福建一建金麟观云
规划及建筑方案设计（变更）

福建尚恩建筑设计有限公司
2024年10月

福建一建金鹏观云

137.4标高平面图
(地下二层平面图)

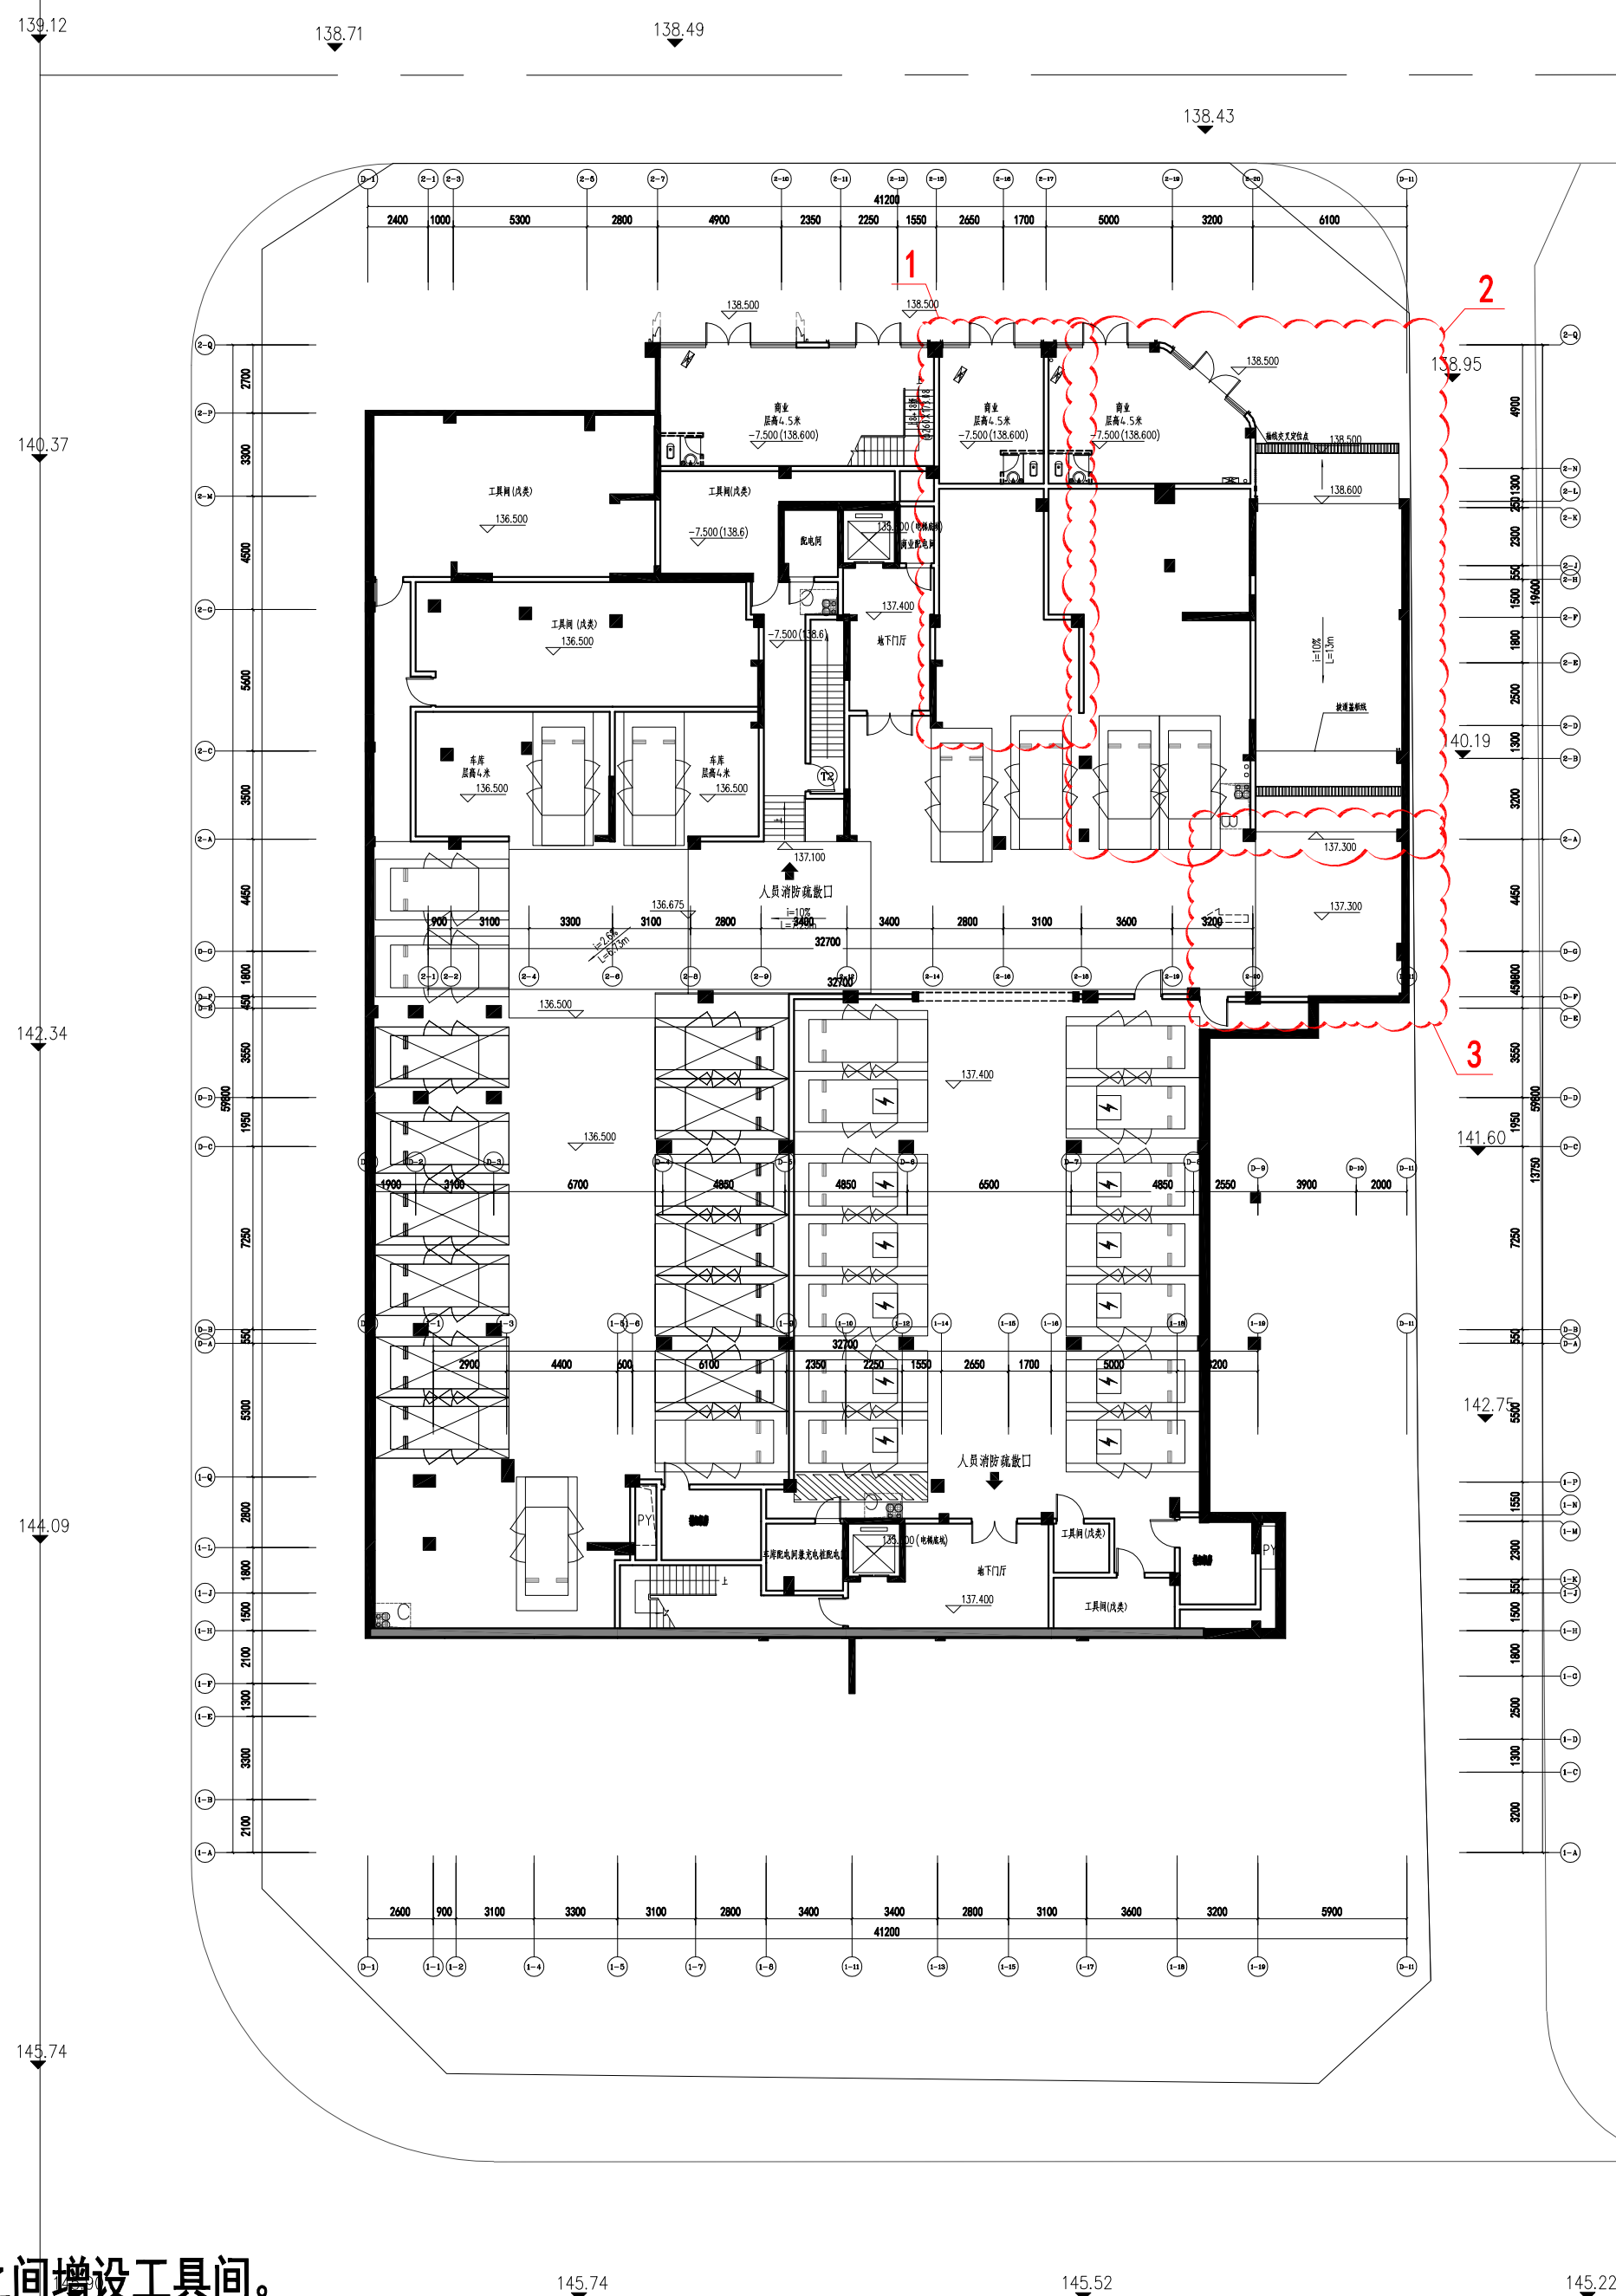
变更内容：1、商业范围调整，商业与停车位之间增设工具间。

2、坡道调整：原最右侧2-20~D-11轴室外道路由下坡（下地下二层车库出入口）调整为上坡（上至地下一层车库出入口）；

原地下二层车库出入口调整至2-17~2-20轴（取消1间店面开间），局部结构采用抬柱形式，保证车道净宽。

3、车位调整：由于车行出入口调整，两辆车位移至右侧，调整后总车位数不变。

(地下二层平面图)
137.4标高平面图
(变更后)

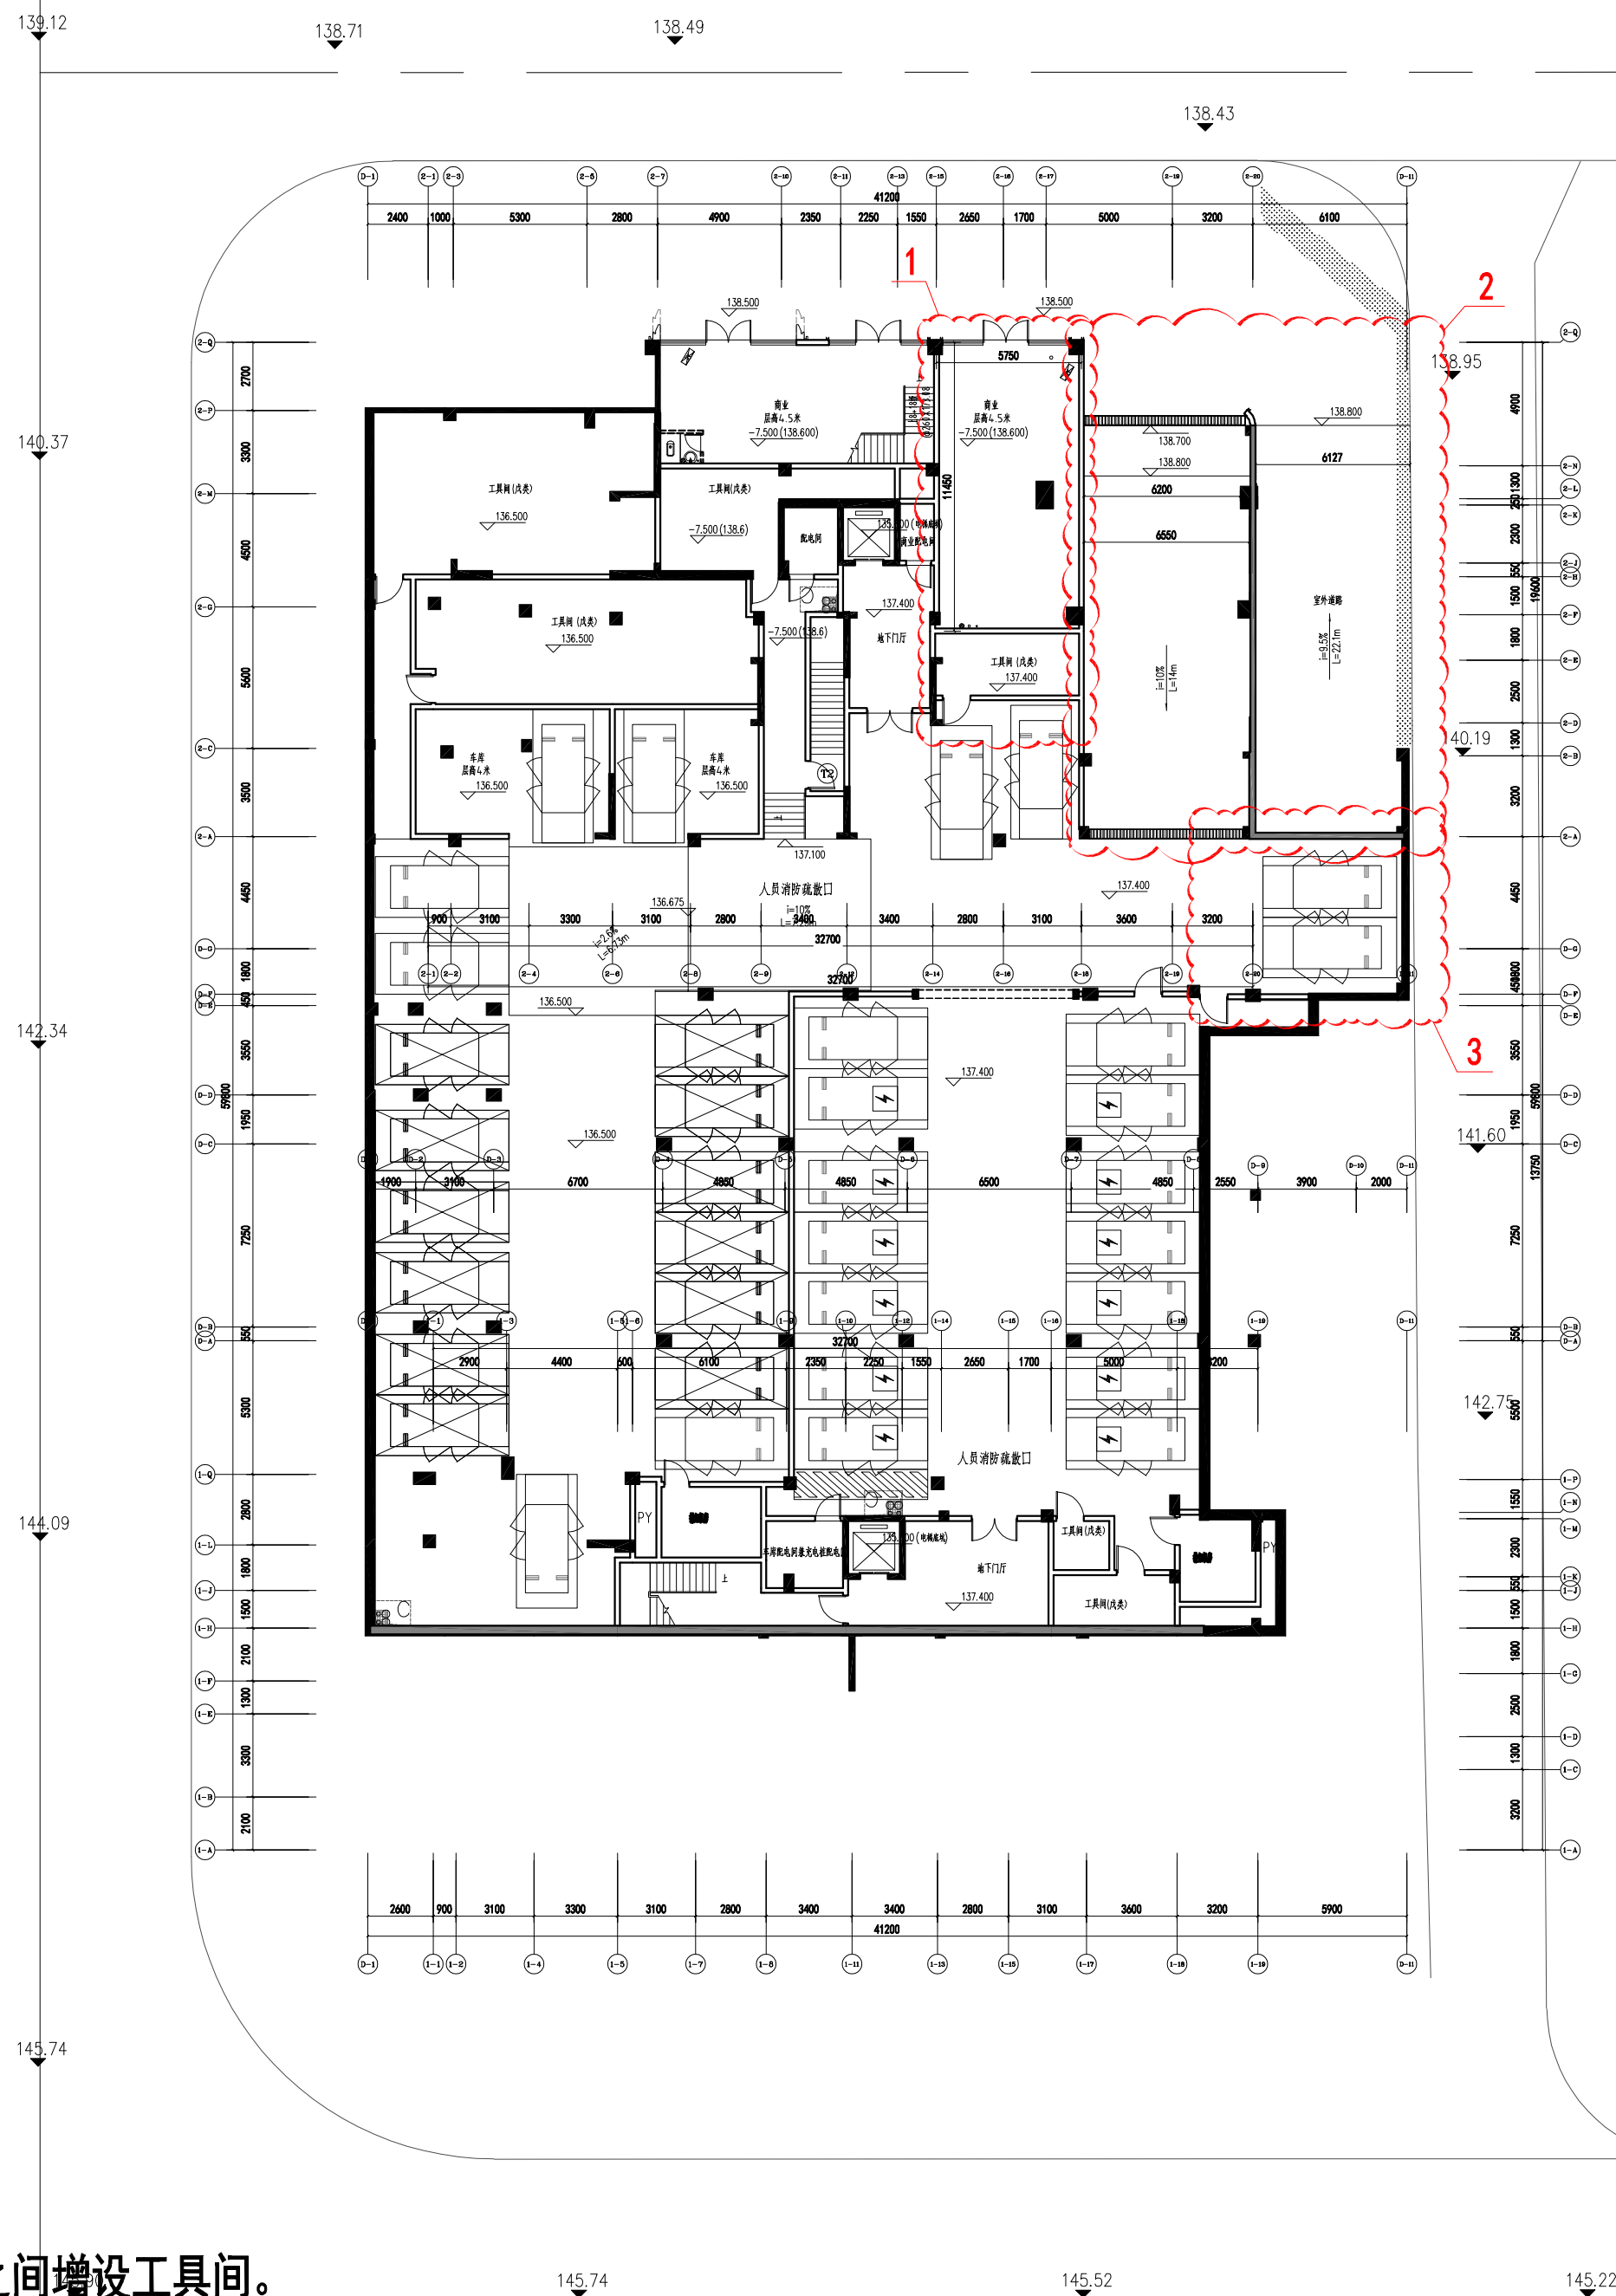
变更内容：1、商业范围调整，商业与停车位之间增设工具间。

2、坡道调整：原最右侧2-20~D-11轴室外道路由下坡（下地下二层车库出入口）调整为上坡（上至地下一层车库出入口）；

原地下二层车库出入口调整至2-17~2-20轴（取消1间店面开间），局部结构采用抬柱形式，保证车道净宽。

3、车位调整：由于车行出入口调整，两辆车位移至右侧，调整后总车位数不变。

东立面图(变更后)

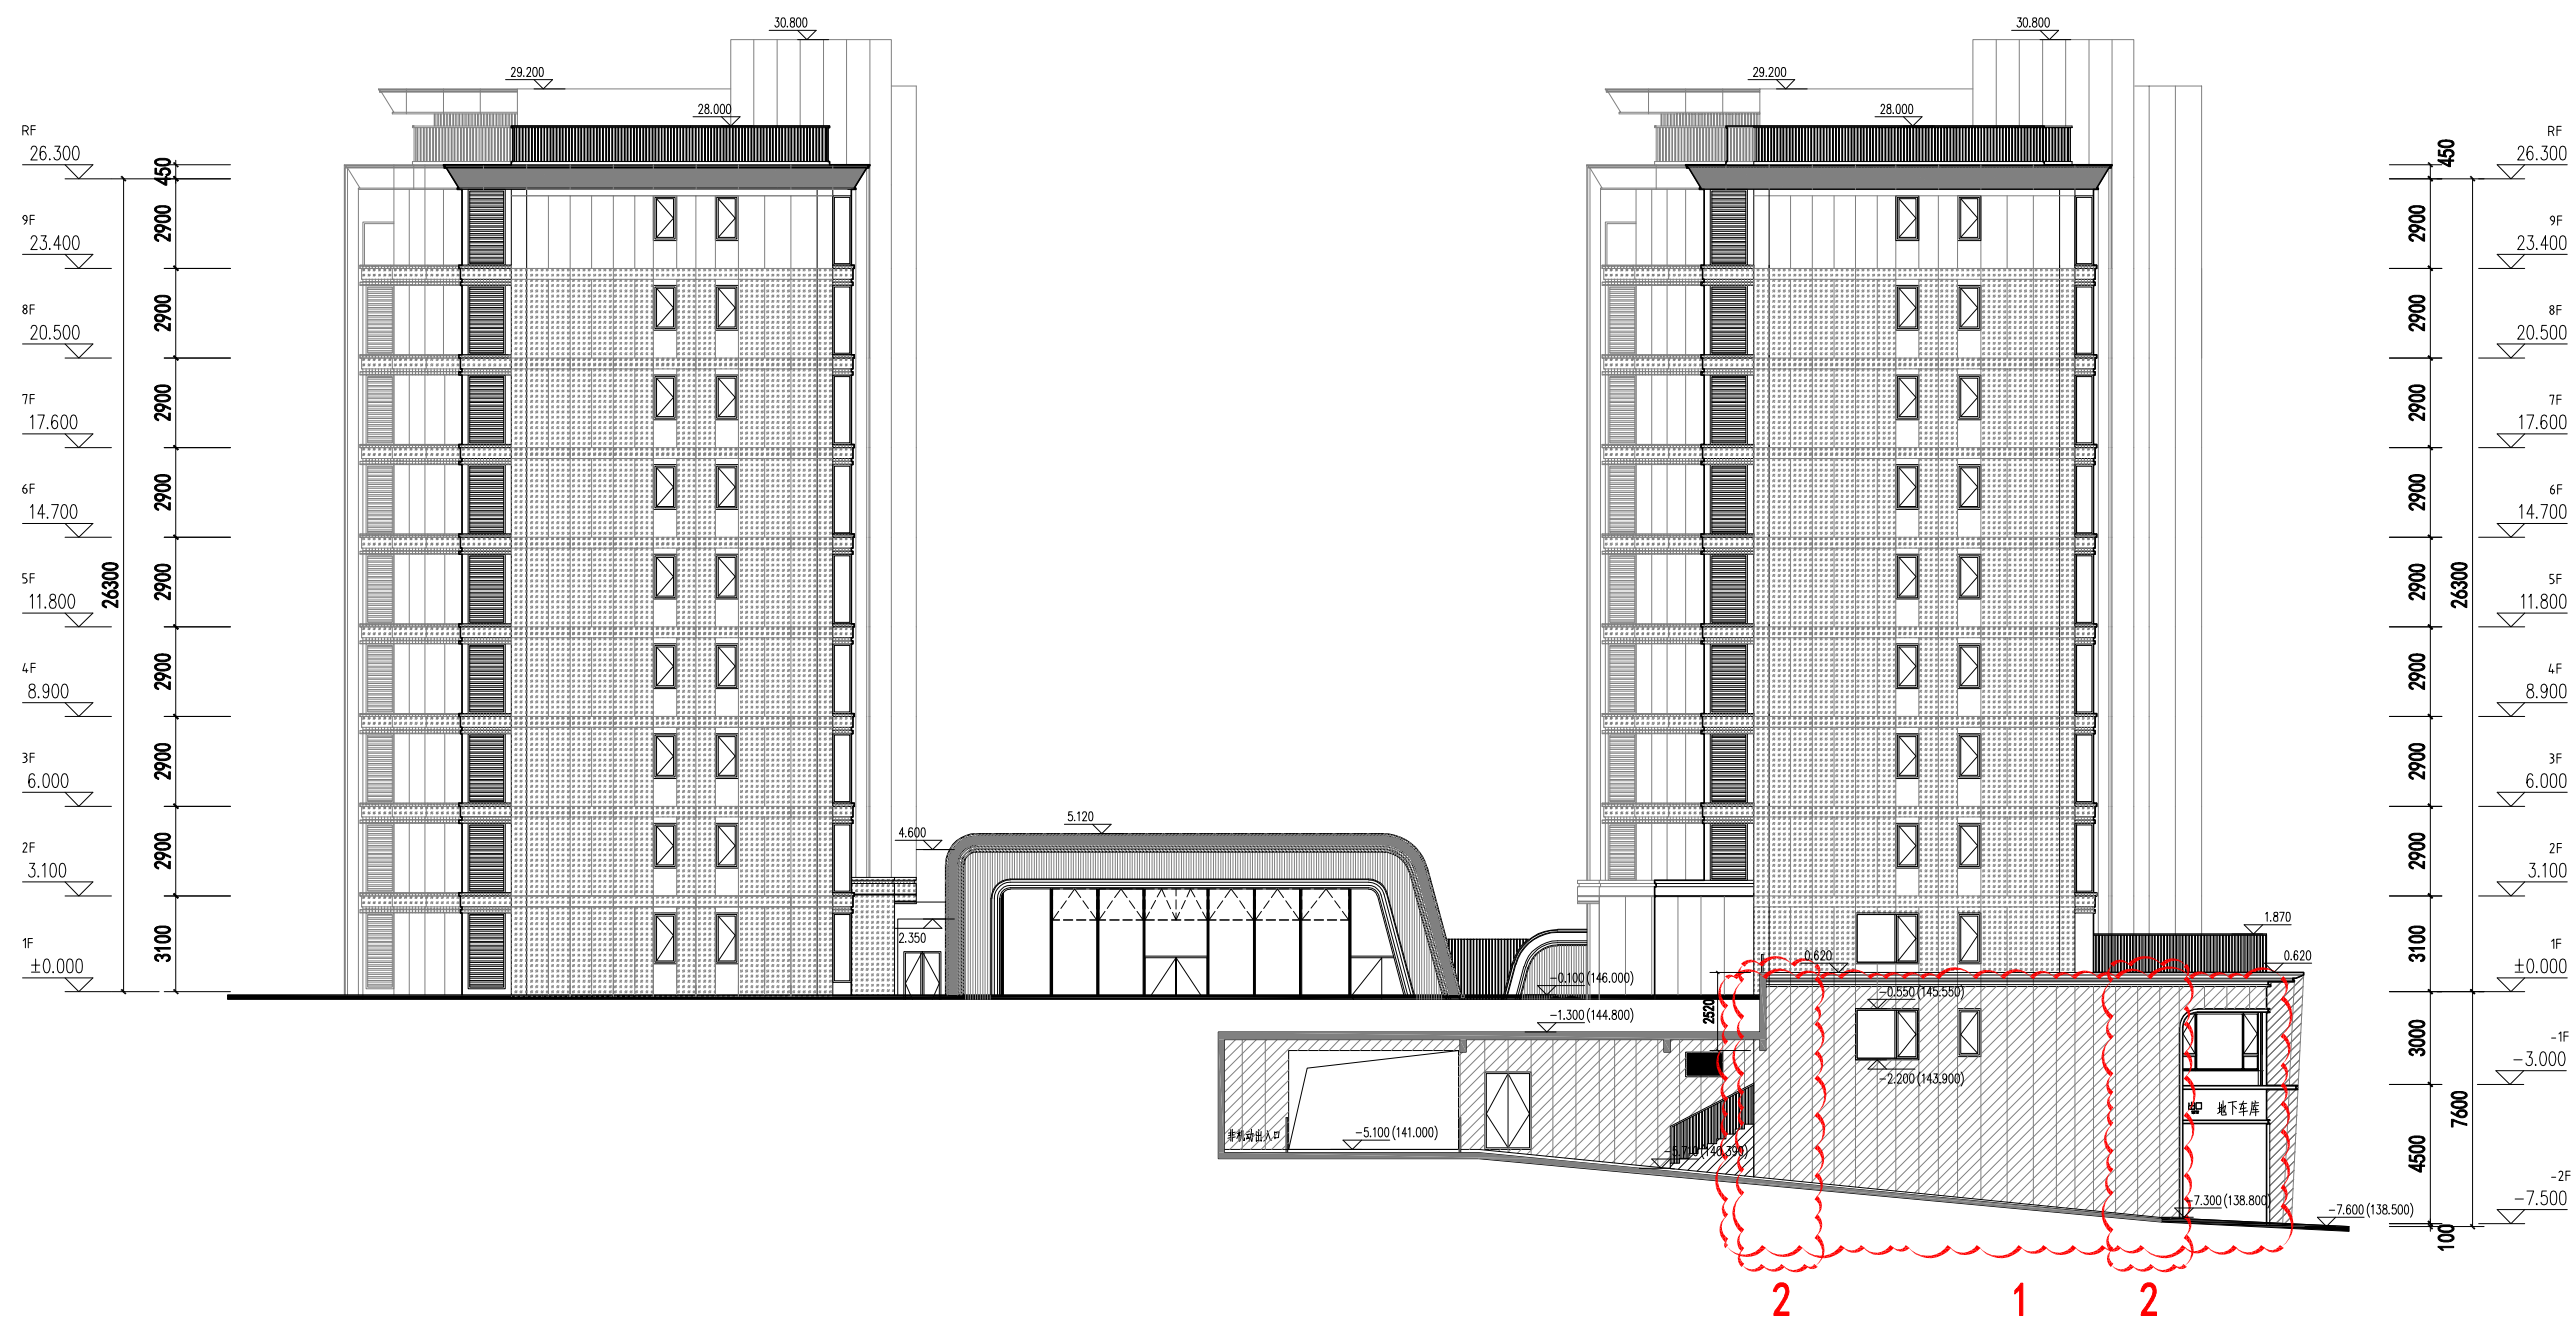
变更内容：1、坡道调整：原最右侧2-20~D-11轴室外道路由下坡（下地下二层车库出入口）调整为上坡（上至地下一层车库出入口）。
2、造型调整：原最右侧型材取消，原地下二层车库出入口上方窗户取消。
